Движемся к логичному завершению, начинаю править досконально:

В разработке проекта применен концептуальный документ **«Design Codes MEGA Samara»**.

Разрабатываемая зона **FOOD & BEVERAGE**, условно названа **«ФЕСТИВАЛЬНАЯ ПОЛЯНА»/«FESTIVE POLYANA»** должна стать настоящим сердцем торгового центра, **МЕСТОМ ВСТРЕЧ**, куда можно прийти с друзьями, семьей или коллегами и насладиться своими идеальными моментами/**ENJOY YOUR IDEAL MOMENTS**

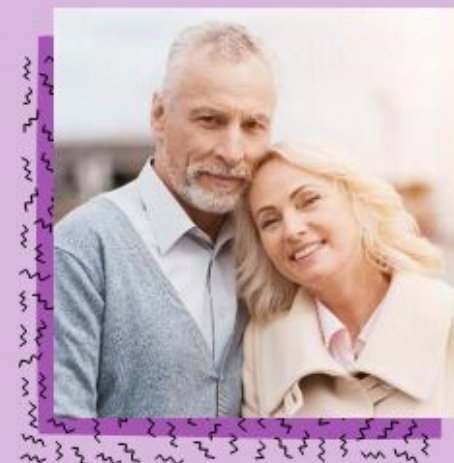
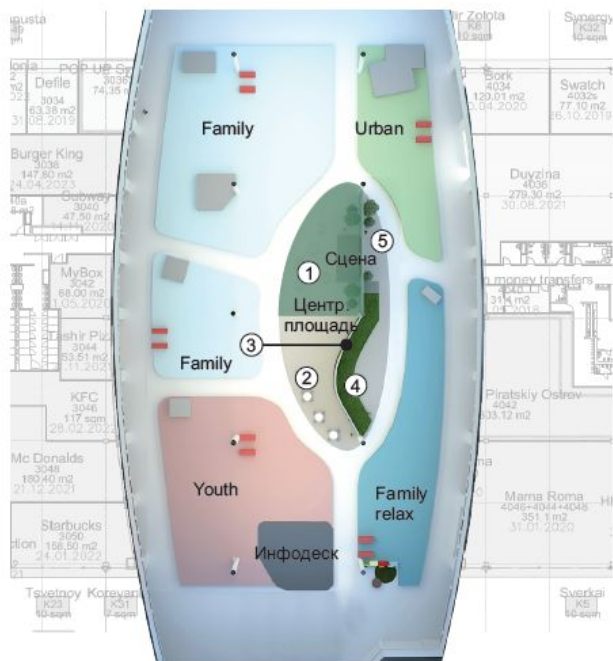
Слайд 8 замените пожалуйста новыми данными , следующий слайд

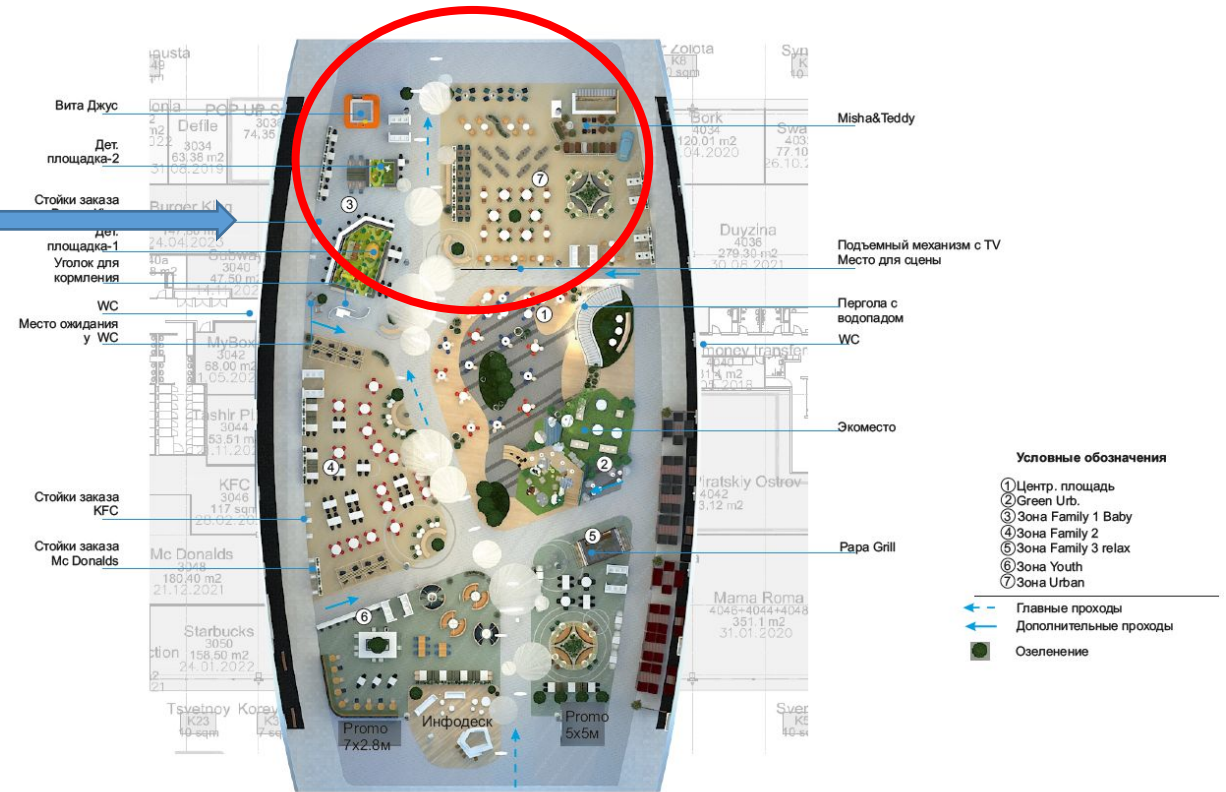
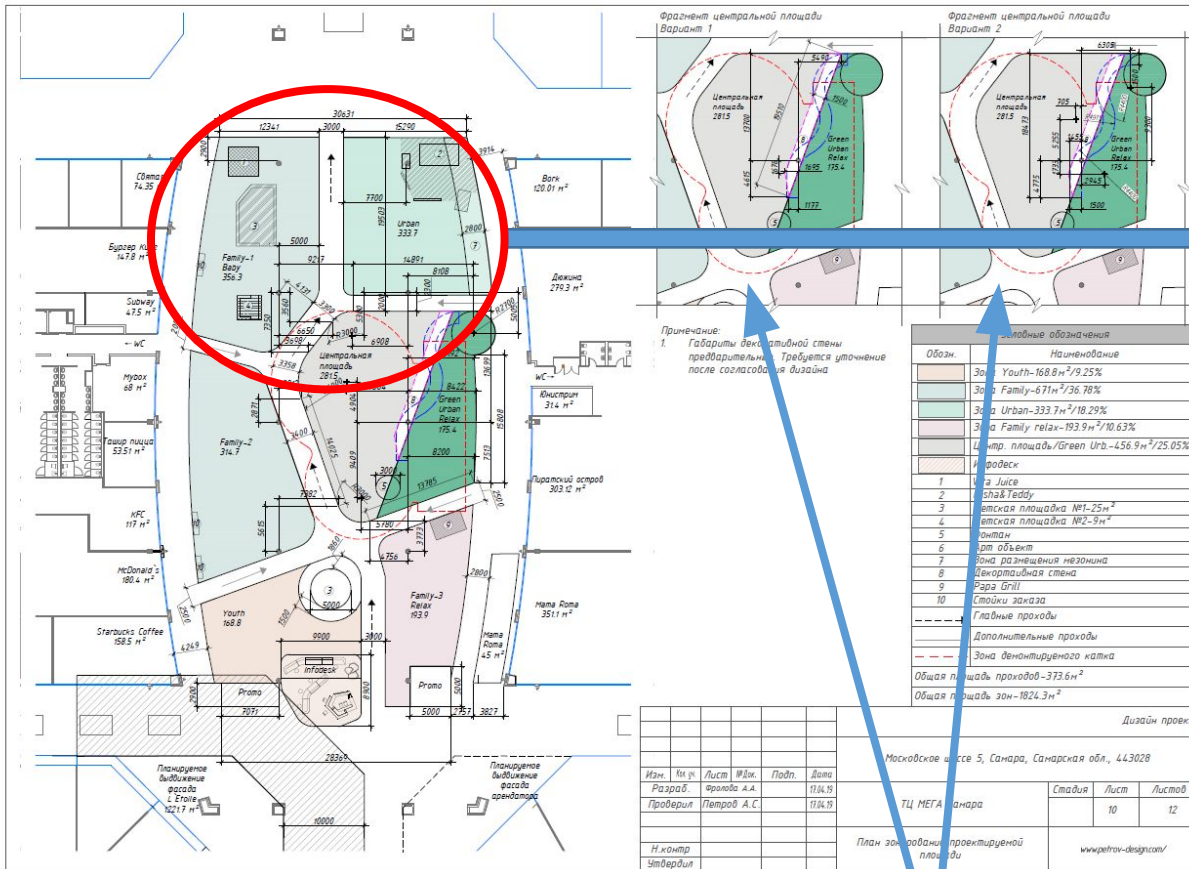
Слайд 13 – размеры зонирования НЕ соответствуют новому утвержденному плану, который приняли в работу

Мы же сместили влево центральную аллею! Размеры РД должны поменяться в соответствии, разве не так?....

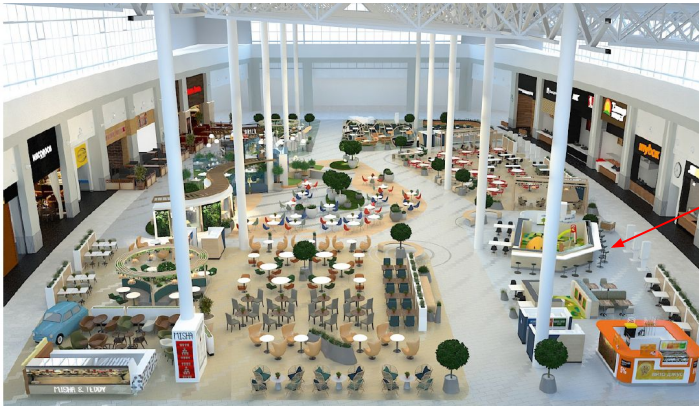
Вот эти два варианта зачем в последней версии?! Это были эскизные, промежуточные прикидки..... Уберите, оставьте один с правильными размерами. Иначе это будет путать рабочих

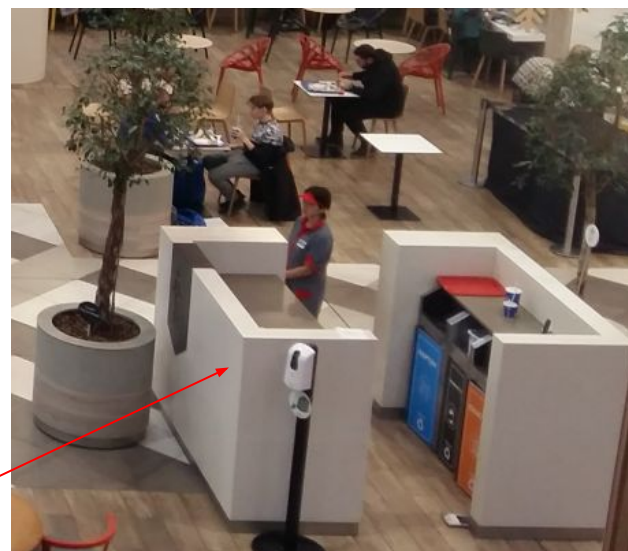
Так понимаю это наши существующие дивайдеры? Они ОЧЕНЬ темные коричневые.... По ним какое решение будет? Может быть на них панели поменять на более светлые? Но опять же нужно ваше решение по ним. Оставляя их как есть не хочется

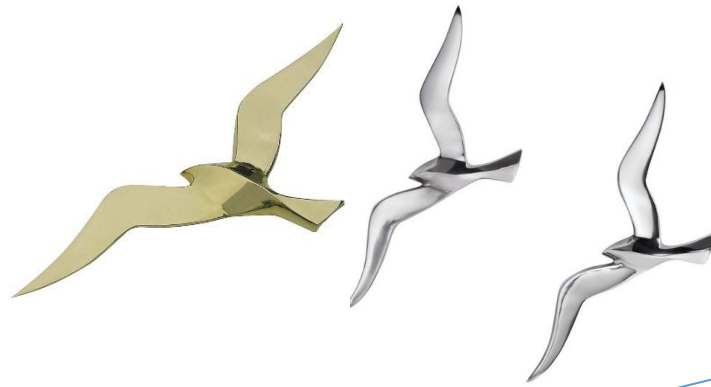
Сделайте более читабельной наш «Курорт», вот например, мне очень нравится **акустический потолок «волны»** – чем не наша Волга?! Ну и впилите его **выше наших чаек/облаков!** По всей поверхности фудкорта! Сразу станет более законченный привлекательный вид.

Сделайте более читабельные Чайки! Прекрасно «полетят» ниже «волн»
